泊発電所 3号炉

設置許可基準規則等への適合状況について

第59条／1.16 原子炉制御室 (審査会合における指摘事項回答)

令和5年5月11日
北海道電力株式会社

第1.16.14図 アニュラス空気浄化設備の運転
(全交流動力電源又は常設直流電源が喪失した場合) 概要図

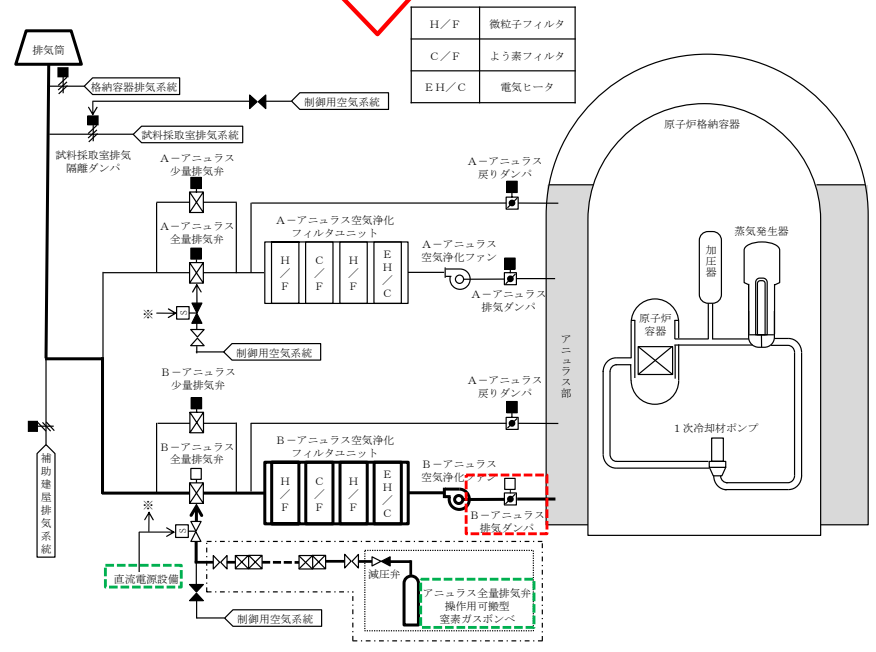
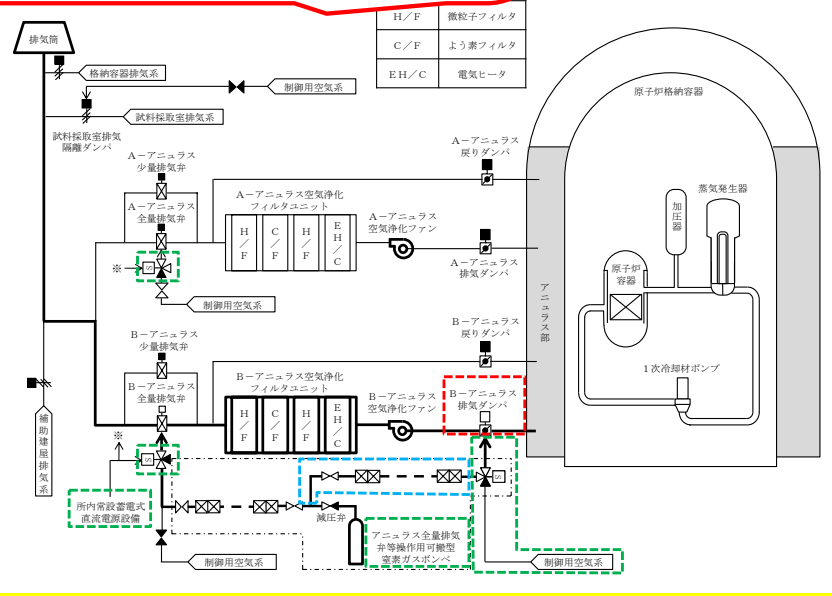
【指摘事項（令和5年4月13日 第1135回審査会合）230413-01】

全交流動力電源又は直流電源が喪失した場合のB-アニュラス排気ダンパの開操作でユニハンドラ装置を用いることについて、操作の成立性や設置許可基準規則等への適合方針を説明すること。

例えば、島根2号炉では格納容器フィルタベント系の遠隔手動弁操作機構の操作の成立性等を説明している。

- B-アニュラス排気ダンパについては、重大事故時において運転員が現場で開操作する当該ダンパの設置場所が高線量エリアとなるため、このエリアから離隔した低線量エリアにおいて遠隔で操作する必要がある。当該ダンパ本体には操作ハンドルが設置されているため、操作ハンドルを手動で遠隔操作できるユニハンドラ装置を設置した。
- 指摘事項を踏まえ、当該装置を用いた操作の成立性や設置許可基準規則等への適合方針を説明することとしていたが、B-アニュラス全量排気弁と同様な設備構成（※）とすることで、操作者の負担軽減及び操作時間の短縮による更なる被ばく低減並びに日常保守管理の運用性向上が見込めることから、これまでの「ユニハンドラ装置により開操作する設計方針」から「窒素ガスポンベによる代替空気供給により開操作する設計方針」へ変更することとした。
※：B-アニュラス全量排気弁については、常設の制御用空気系配管に窒素ガスを供給するとともに電磁弁を励磁させることにより当該排気弁に窒素ガスを供給するが、B-アニュラス排気ダンパの制御用空気系配管は、現場設置状況から、当該ラインの改造が困難であることから、電磁弁が無励磁の状態が開となるラインに窒素を供給し、ダンパに窒素ガスを供給する設備構成とした。
- 本操作に用いる設備については、重大事故等対処設備として設置許可基準規則第43条で求められている、容量等への適合性に対し、ポンベ容量はB-アニュラス全量排気弁に使用することとしていたポンベ1本でB-アニュラス排気ダンパに使用しても十分な容量を有していること等を確認している。
- また、設置許可基準規則第59条では解釈においてアニュラス空気浄化設備を設置すること、技術的能力1.16ではそのための手順を整備することが要求されているが、上記によりこれを満足する設計としている。
- 変更した、窒素ガスポンベによる代替空気供給に係るB-アニュラス排気ダンパの系統構成について次頁に示す。

B-アニュラス排気ダンパはユニハンドラ装置により、B-アニュラス全量排気弁は窒素ガスポンベにより、それぞれ別の方法で開操作する設計方針としていた。

B-アニュラス排気ダンパ、B-アニュラス全量排気弁ともに窒素ガスポンベにより開操作する設計方針へ変更する。【大飯3/4号炉と同様】
これにより、作業想定時間を20分とするアニュラス空気浄化設備の系統構成に要する実時間は17分から15分（模擬による確認結果）に短縮される見通し。
